電安炉技第 2 3 号

島根原子力発電所発電用原子炉設置変更許可申請書

(2号発電用原子炉施設の変更)

本文及び添付書類の一部補正について

第2図 発電所一般配置図

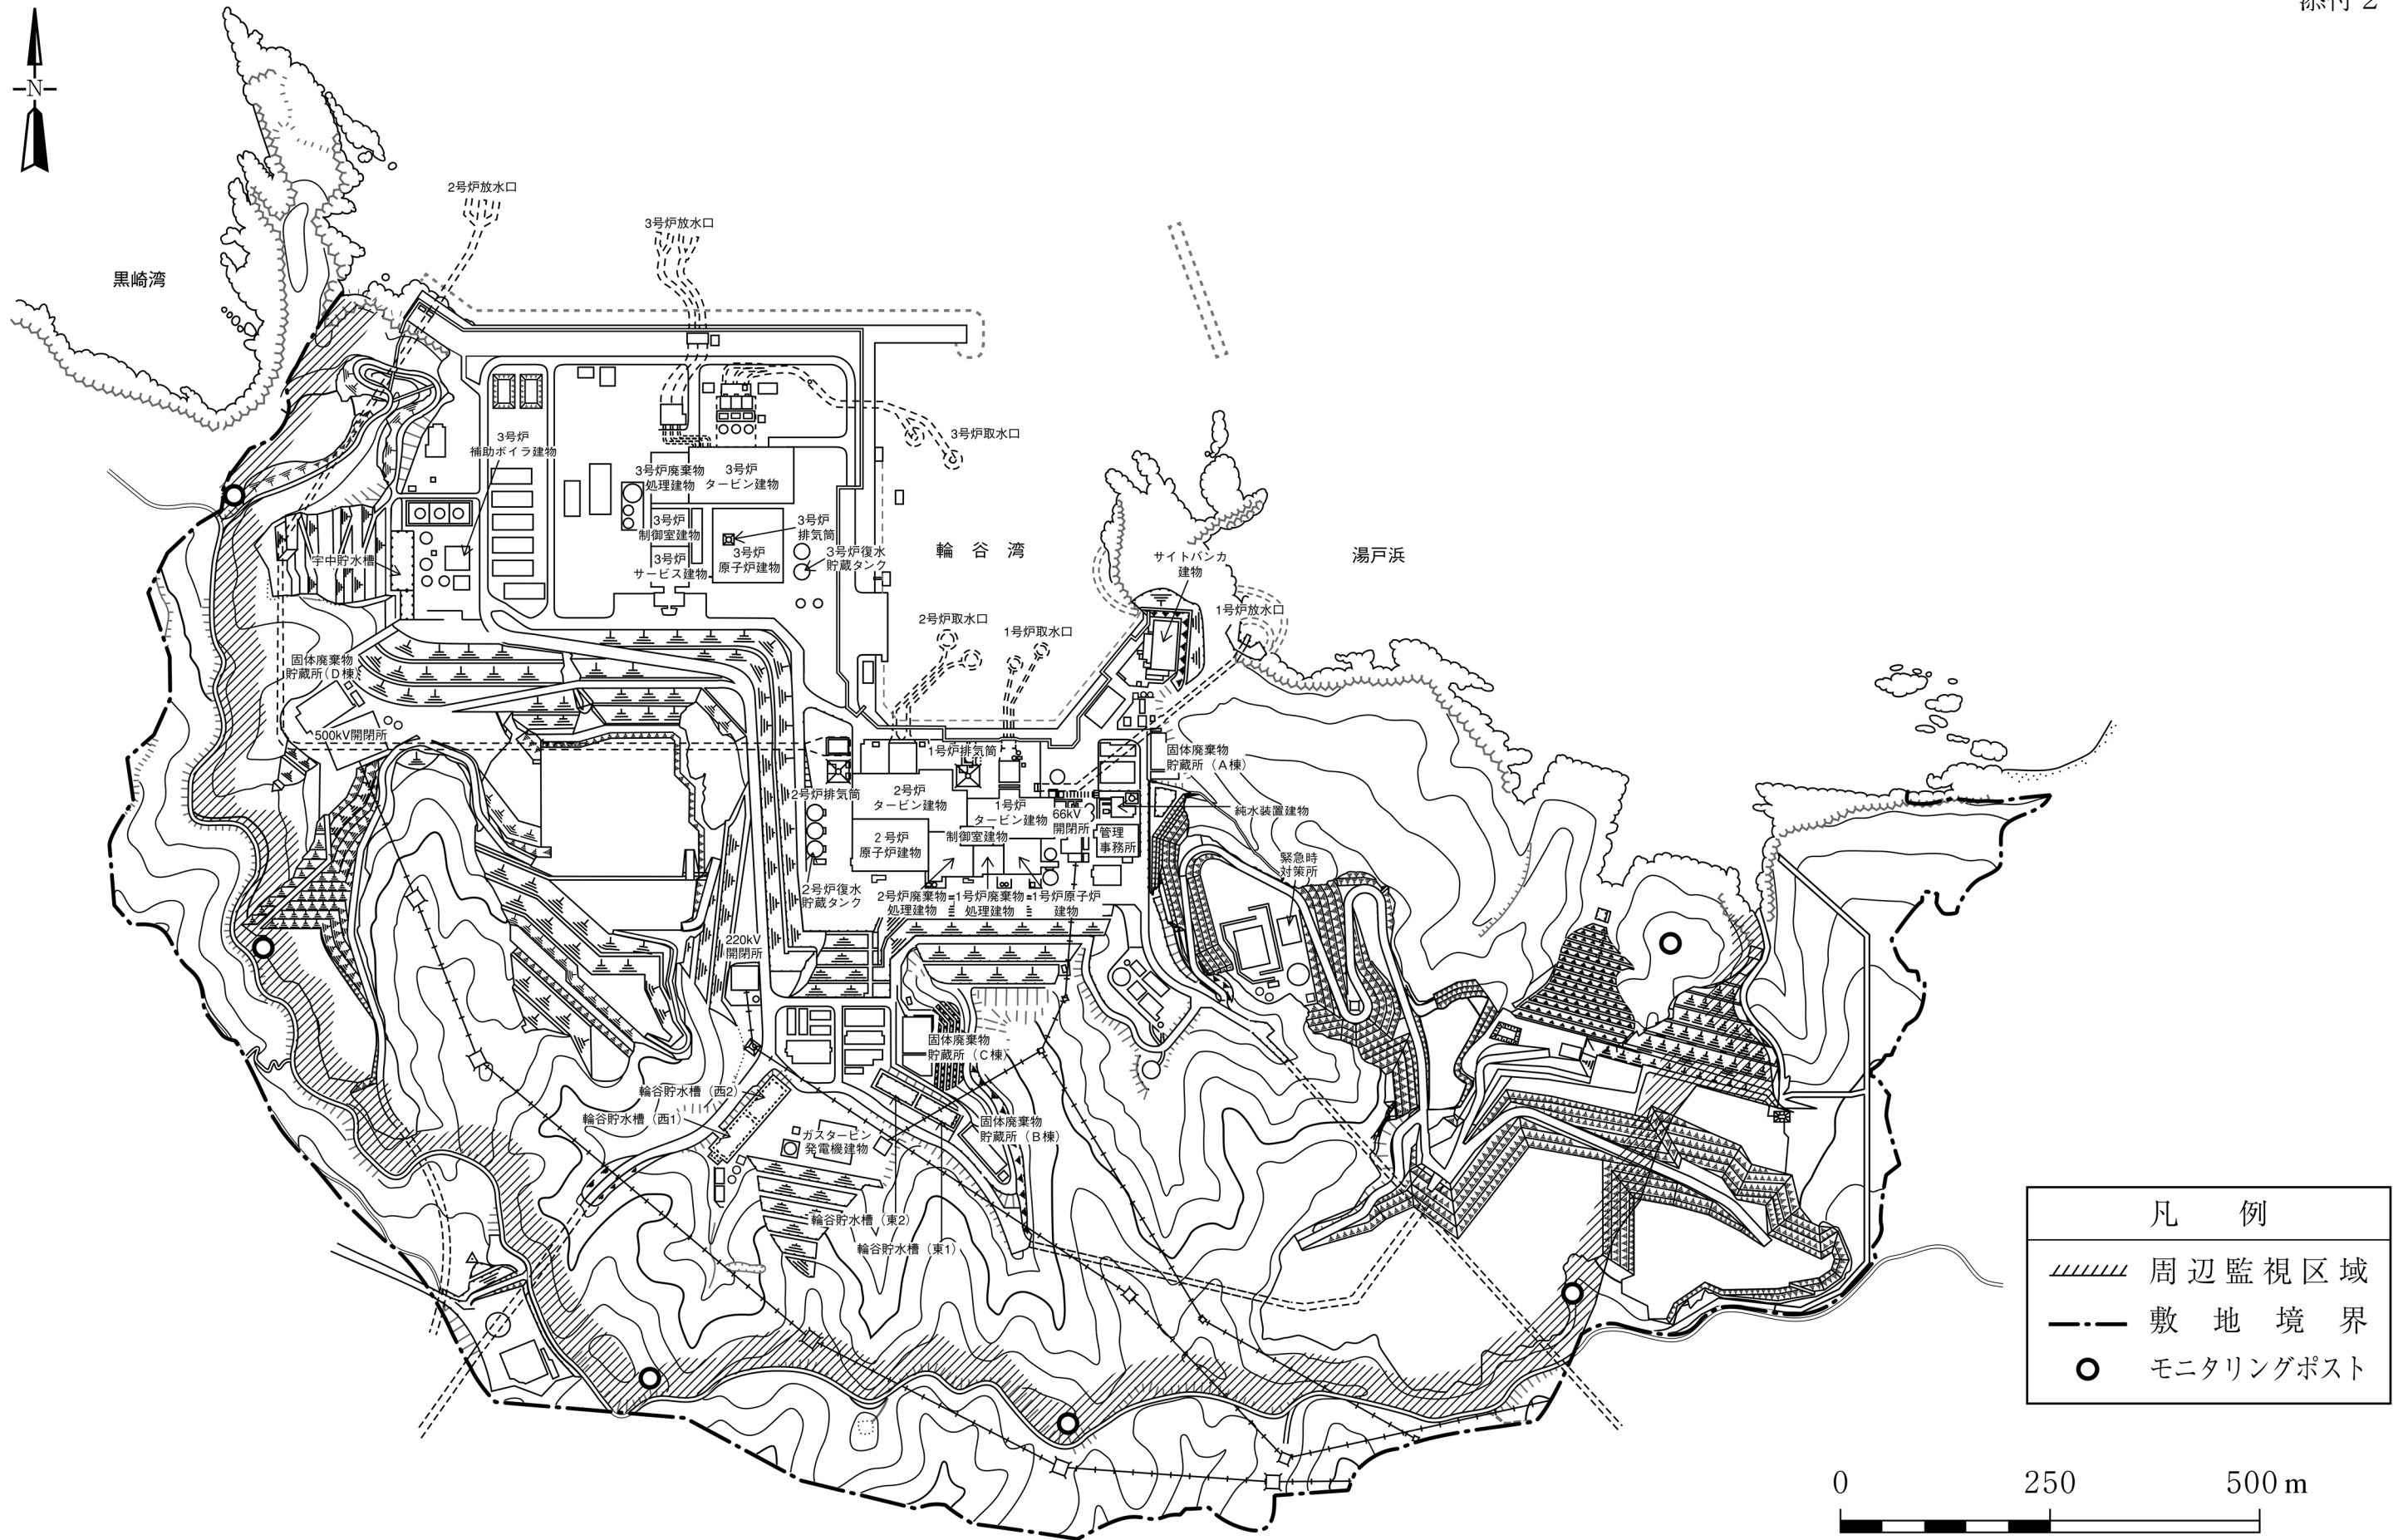
「第 2 図 発電所一般配置図（添付書類八 第2.4-1図）」を添付 2 のとおり変更する。
